# *Ministero della Transizione Ecologica*

Commissione Tecnica di Verifica dell'Impatto Ambientale – VIA e VAS

**Parere n. 213 del 03 febbraio 2022**

<b>Progetto:</b>	<p><i>Istruttoria Valutazione Impatto Ambientale</i></p> <p><b>Progetto di un parco eolico costituito da 14 aerogeneratori, per una potenza complessiva pari a 72,8 MW e relative delle opere connesse, ricadente nei comuni di San Mauro Forte, Salandra e Garaguso (MT)</b></p> <p><b>ID_VIP: 4848</b></p>
<b>Proponente:</b>	<p><b>ITW San Mauro Forte s.r.l.</b></p>

Figura 2 – Localizzazione impianto e vincolo paesaggistico (Fonte: servizi wms portale cartografico regione basilicata <https://rsdi.regione.basilicata.it>)

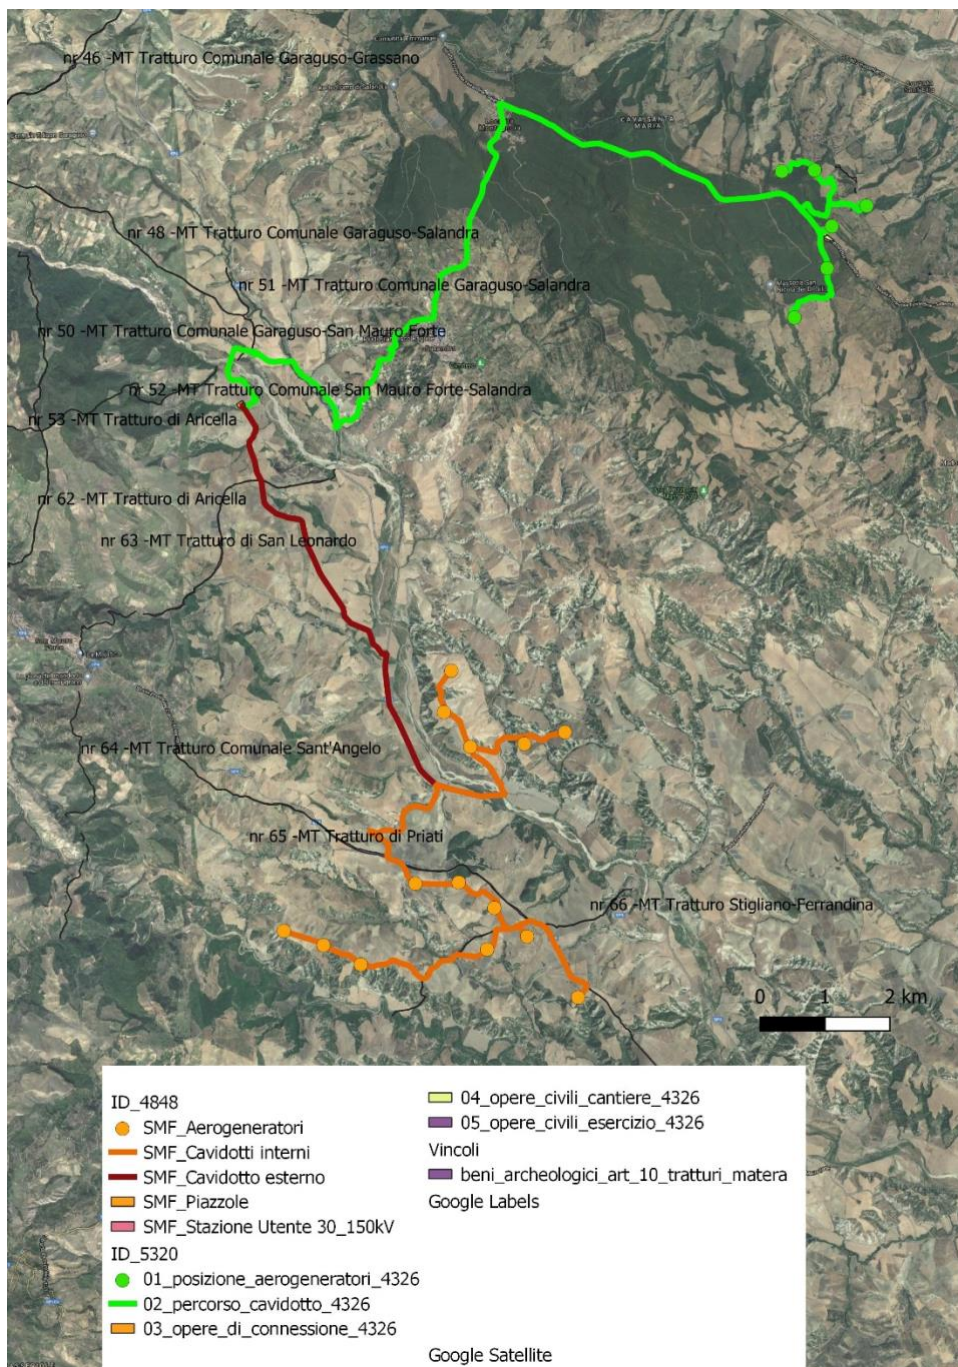
- Da una verifica mediante il servizio webgis del Geoportale della Regione Basilicata risulta che alcuni tratti di opere di connessione (cavidotto esterno e cavidotti interni) interferiscono con aree tutelate ai sensi degli artt. 10 e 13 del D.Lgs. 42/04 (come riportato nella seguente figura) per i quali è previsto il rilascio del parere di compatibilità e autorizzazione da parte dell'Autorità Competente di settore. Nello specifico trattasi di: “nr 65 – MT Tratturo di Priati”, “nr 66 – MT Tratturo Stigliano Ferrandina” e “nr 63 – MT Tratturo di San Leonardo” istituiti con D.M. del 22/12/1983.
